Oggetto: **invio osservazioni alla Documentazione Integrativa Volontaria progetto
Aeroporto di Milano Malpensa - Master plan 2035 – Codice Procedura 5359**

ai sensi del comma 3, art. 24 D.Lgs.152/2006 e s.m.i, le seguenti osservazioni:

Figura 181 - Possibili alternative di sviluppo per le strutture cargo

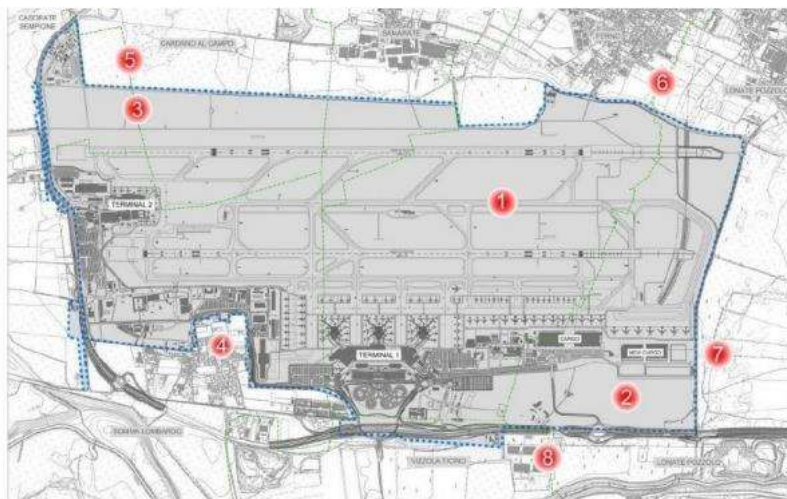
Questa zona nel Master Plan 2035 pubblicato al 01/06/2020 a pagina 311 della Relazione Generale si legge

La realizzazione di 3 ambiti funzionali, appare incoerente con le previsioni stesse del Master Plan, ma soprattutto viene considerata compensativa rispetto al consumo di 44 ettari, ma soprattutto si scontra con le dichiarazioni fatte dall'Amministratore Delegato di SEA Brunini in occasione della Commissione Ambiente e Società Partecipate del Comune di Milano svoltasi in data 29 giugno dove la stessa zona è stata confermata come l'unica idonea a contemplare gli eventuali sviluppi infrastrutturali.

Quindi si propone una compensazione che qualora venisse realizzata con i tempi della natura (pensiamo all'ambito Formazione Forestale) sarà immediatamente cancellata per costruire la terza pista (necessaria dopo il 2035 da parte di SEA).
